Ein echtes „Leuchtturm-Projekt“ an der Elbe

1. Nutzung des neu zu errichtenden Unterfeuer als Aufenthaltsraum

Drucksache XVII-M198
Datum 22.02.2007

Mitteilungsdrucksache

Abbildung 1. Ansicht Unterfeuer

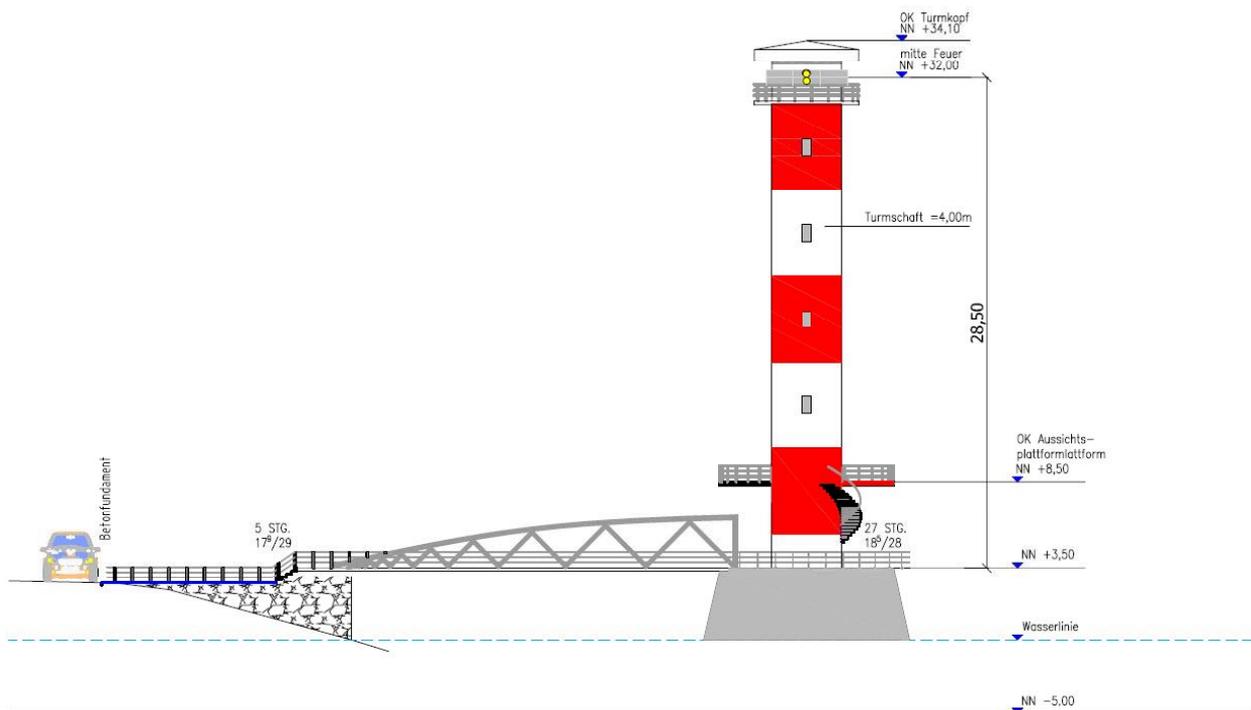
Bei der Nutzung des UF als Aufenthaltsraum (Annahme 8 Personen) wird davon ausgegangen, dass ein Raum unterhalb des Leuchtenraumes zugänglich gemacht wird. Der Raum hat einen möglichen Durchmesser von ca. 5,6m (3,6m Schaftdurchmesser zzgl. einer Aufweitung des Radius um 1m). Dieser Raum wäre nicht komplett nutzbar, da zum einen die Turmtreppe in der Mitte des Raumes ankommt, zum anderen die Treppe für den Leuchtenraum über dem Aufenthaltsraum antritt.

1. Die Höhe des Bodens des Aufenthaltsraumes läge bei ca. 30m üNN. Nach Hamburgischer Bauordnung ist hierfür ein zweiter Rettungsweg erforderlich. Der Turm ist für die Feuerwehr nicht anleiterbar.

8. Vandalensicherheit nicht nur an der Turmeingangstür, sondern auch im Turm (Kabelschächte) und auf der Aussichtsplattform (Tür zum Leuchtenraum)
9. Die geplante Treppe ist als Arbeitsweg geplant (Breite = 1m). Für die Erreichbarkeit eines Aufenthaltsraumes in 30m Höhe ist eine Treppenbreite von 1,25 m erforderlich. Hierdurch ist es erforderlich, dass der mit 3,60m geplante Turm einen Mindestdurchmesser von 4,60m haben muss. Dann müsste auch der Durchmesser des Oberfeuers angepasst werden, da das Unterfeuer nicht einen größeren Schaftdurchmesser haben darf als das Oberfeuer.

10. Für eine Treppe zu einem Aufenthaltsraum wären alle 14 Steigungen ein Podest erforderlich, d.h. es wären ca. 15 Zwischenpodeste zusätzlich zu erstellen.

11. Fenster oder Aussichtsöffnungen im Bereich des Aufenthaltsraumes erforderlich. Zum einen sind diese auch im OF einzubauen (damit OF und UF die gleiche Ansicht haben), zum anderen kann es zu Belästigungen der Nachbarn kommen.

12. Auf Höhe des jetzigen Einganges (auf NN+8,5m) liegt hochwassersicher angeordnet der Technikraum des UF. Dieser muss auch bei Nutzung mit Aussichtsplattform dort verbleiben. Es ist daher eine zusätzliche Treppe und ein eigener Besucherzugang in ca. 11,5m Höhe erforderlich. Diese Zugangstür wird aber bei Sturm u.U. schwer erreichbar sein.
